TECHNISCHE MITTEILUNG

FORD-WERKE AG KÖLN · KUNDENDIENST

Elektrische Anlage 24
(285)

Startschwierigkeiten und Aussetzer bei Regenwetter

11 446 081

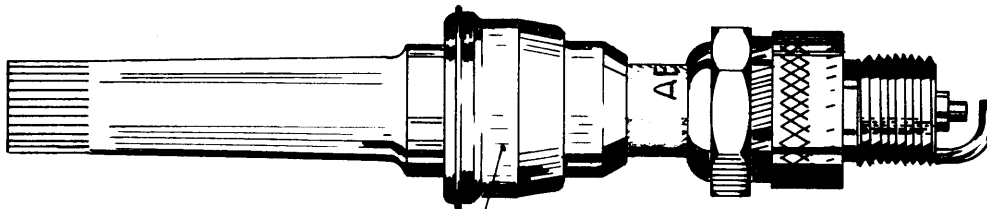
Es kann sein, dass nach Durchführung dieser Arbeiten in Einzelfällen noch Startschwierigkeiten und Aussetzer bei Regenwetter auftreten. Eine Untersuchung hat gezeigt, dass für diese Schwierigkeiten Schmutz und Öl in Verbindung mit Nässe auf dem Zündkerzenisolator verantwortlich sind.

Unsere Abteilung "Teile, Motoren und Zubehör" führt ab sofort eine Wasserschutzkappe, die zwischen Zündkerzenstecker und Zündkerze montiert wird und somit den Kerzenisolator trocken hält (siehe Skizze). Diese Wasserschutzkappe ist erhältlich unter der Bestell-Nr 11-446 081, Auf dem Garantiewege werden für diese Arbeiten 0,2 Stunden pro Fahrzeug vergütet.
